改善箇所説明図

基準不適合発生箇所

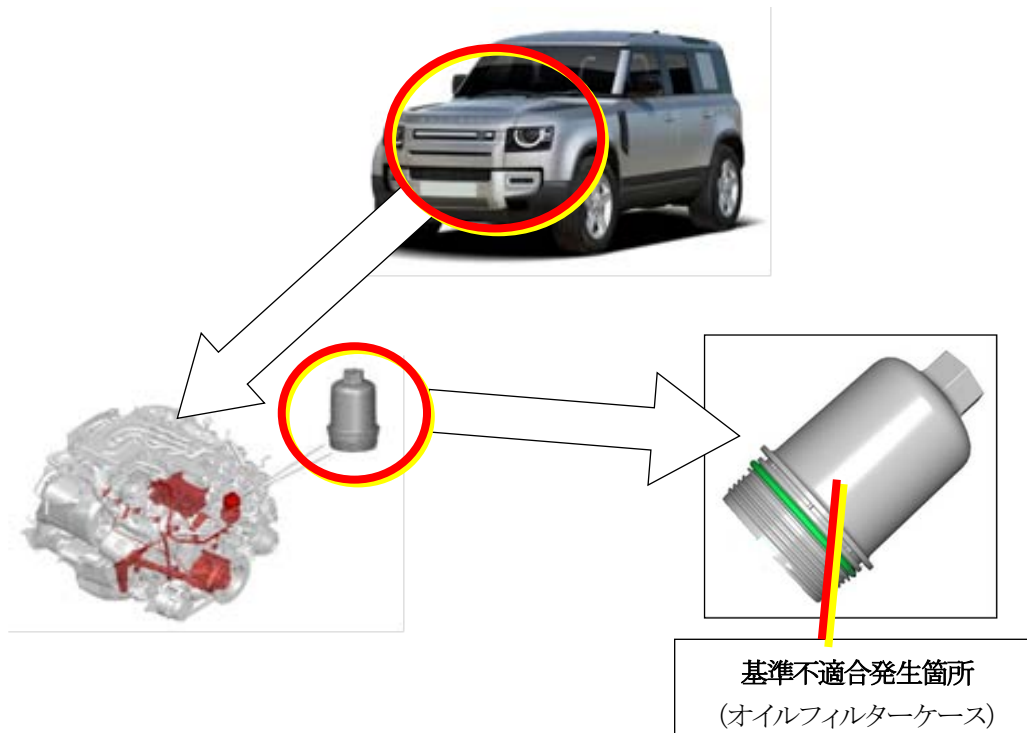
原動機の潤滑油をろ過するオイルフィルターにおいて、オイルフィルターケースの材質が仕様と異なっている。そのため、潤滑油の内部圧力に耐えられずにケースが破損し、飛散したオイルが排気管に付着すると、最悪の場合、火災となる恐れがある。

全車両、当該オイルフィルターケースを良品に交換する。

識別：助手席ドアのボディ側下部、ドアヒンジボルトに黒ペイントを塗布する。
